改善箇所説明図

(代表機種:コマツ YDN-WA139 通称名:WA80)

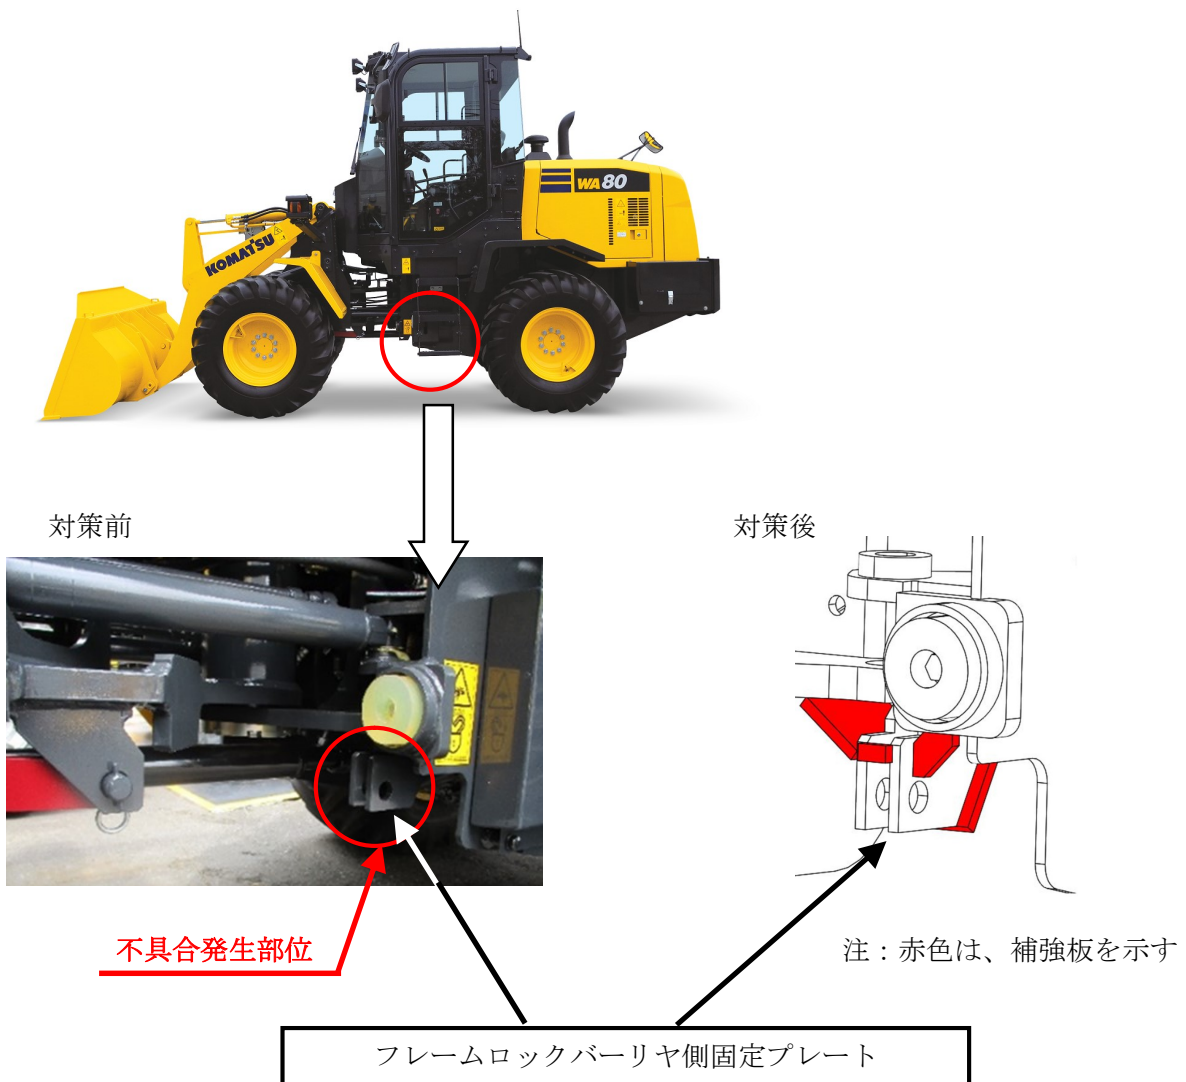
ショベル・ローダーにおいて、点検及び車両運搬時に車台が屈折しないよう固定するフレームロックバーのリヤ側固定プレートの強度が不足しているため、ロック時に操舵を行うと固定プレートが破損することがある。そのため、点検及び車両運搬時の作業者の安全が確保できなくなるおそれがある。

全車両、固定プレートに補強板を溶接する。

識別：溶接した補強板で識別。
